フリーゲージトレインの不具合対策②(不具合原因と対策案:前回の技術評価委員会)

軌間可変技術
評価委員会
(中間報告)
H27年12月

軌間可変技術
評価委員会
H28年11月

フリーゲージレインの今後の技術開発の進め方について

・オイルシール芯金の材質変更による疲労強度向上

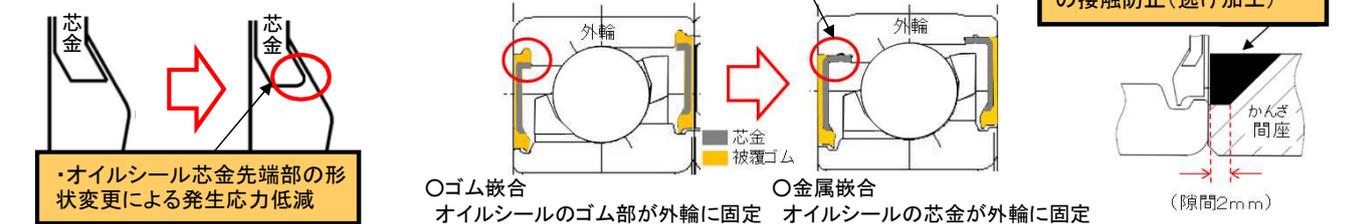
- 高速域での耐久走行に伴う輪重変動により発生した上下方向の振動が、スラスト軸受到に軸方向の繰返し力を誘起し、これによってオイルシールの芯金に疲労き裂が発生・進展し、欠損等に至ったと考えられる。

1. オイルシール芯金の材質、形状変更による疲労強度の向上、発生応力の低減
2. 部品間の接合方法の見直しによるオイルシールの変位抑制
3. オイルシール近接部品の形状変更(逃げ加工)による部品間の接触防止

材質	引張強度	疲労強度
現行品	冷間圧延鋼板	350MPa	187MPa
改良品(候補)	ステンレス鋼板	520MPa	300MPa程度
	高張力鋼板	590MPa	300MPa程度

1.改良台車による室内台車回転試験

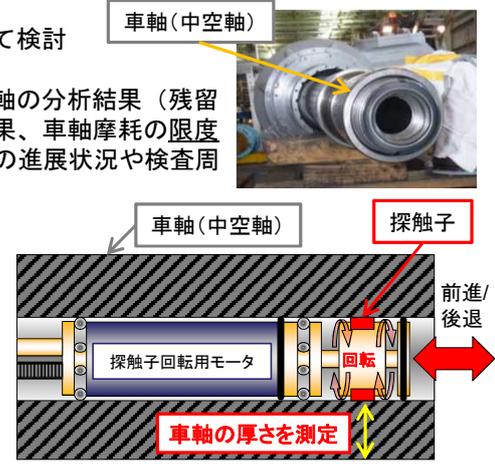
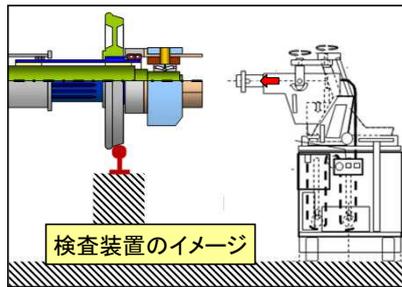
すべり軸受の曲面加工など面圧低減策等を講じた輪軸を装着した台車を用いて、段階的に速度を上げながら回転試験を行い、改良効果を確認する

1. 車軸摩耗の限度値等の設置

車軸に働く曲げ応力への耐性、一昨年の耐久走行試験において摩耗した車軸の分析結果(残留応力、表面硬度等)、一般の新幹線車軸の補修実績等を踏まえて検討した結果、車軸摩耗の限度値は0.1mm程度と考えられる。管理値については、検証走行試験における摩耗の進展状況や検査周期を踏まえて、引き続き検討。

オイルシール単体加振試験

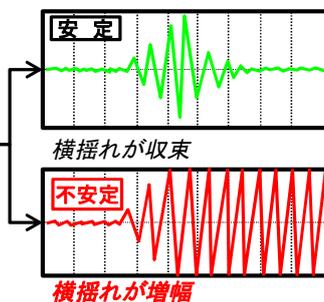
前回の技術評価委員会の評価を踏まえて、オイルシール単体加振試験、オイルシール単体引張強度試験、スラスト軸受加振試験、台車回転試験などを継続して実施。その結果は以下のとおり。

○ 芯金材質の見直し(SPCC→SPFC)や形状変更により、振動に対する耐力の向上を確認

⇒ 検証走行試験における改良台車に装着

○ 接合方法については、これまでのところ、ゴム嵌合(かんごう)に比べ金属嵌合の方が良好な結果が得られているものの、実際の走行時の振動特性によっては共振点が変わることも考えられるため、検証走行試験時には、金属嵌合とゴム嵌合の2タイプを装着し、走行試験中の比較検討により、より耐久性の高いタイプを選定する。
